Rapport de contrôle d'installations électriques à basse et à très basse tension

RÉF. 117/2023/83554/01:1

ADRESSE DU CONTRÔLE Rue des Ecoliers 50 - 4100 Seraing

TYPE DE CONTRÔLE Visite de contrôle vente ancienne installation (8.4.2.)

Croquis de position élémentaire et descriptif sommaire des tableaux

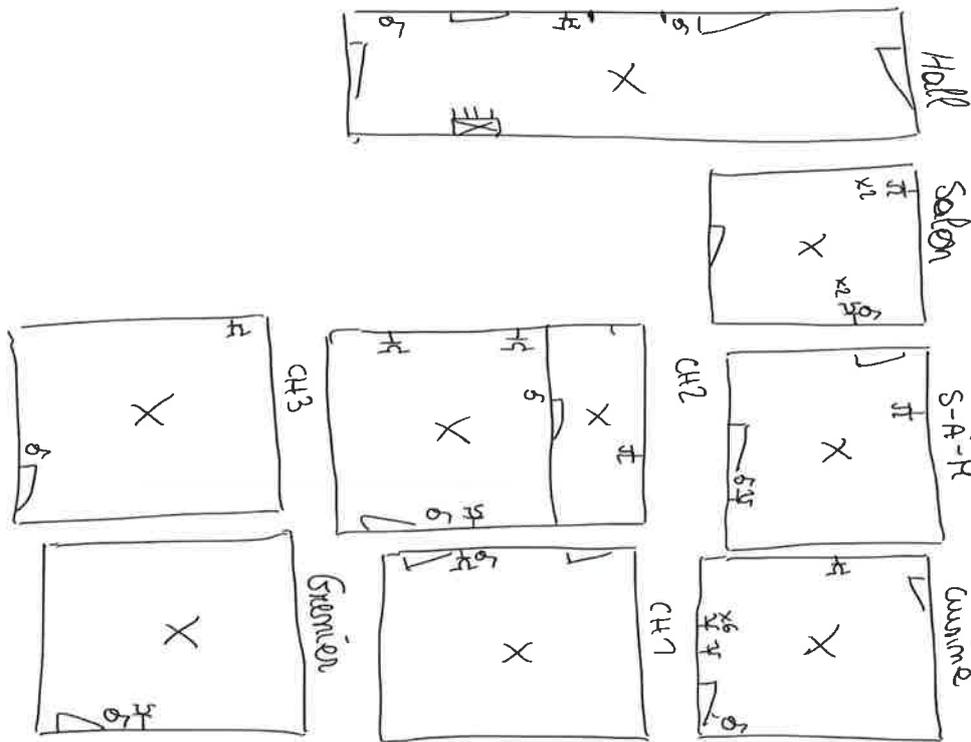
- Le câble d'alimentation du tableau principal n'est pas conforme. - 4.4.1.5.;4.3.3.;5.2.7.
- Il manque des obturateurs dans le tableau électrique. - 4.2.2.1.;4.2.2.3.

- Le degré de protection d'enveloppe(s) n'est pas au moins égal à IPXX-B. - 4.2.2.1.;4.2.2.3.
- Le tableau électrique ne possède pas une enveloppe de protection satisfaisante. - 4.2.2.1.;4.2.2.3.

- Des modes de pose, connexions et/ou dérivations ne sont pas conformes. - 5.2.;8.2.1.
- Des conducteurs du type VOB ne sont pas placés sous conduit et/ou comme il se doit. - 5.2.9.

- Interrupteur(s) et/ou socle(s) de prise et/ou boîte(s) de dérivation ne sont pas fixés correctement. - 1.4.
- Les schémas unifilaires et/ou plans de position ne sont pas présents. - 3.1.2.;6.4.6.;6.5.7.;9.1.2.
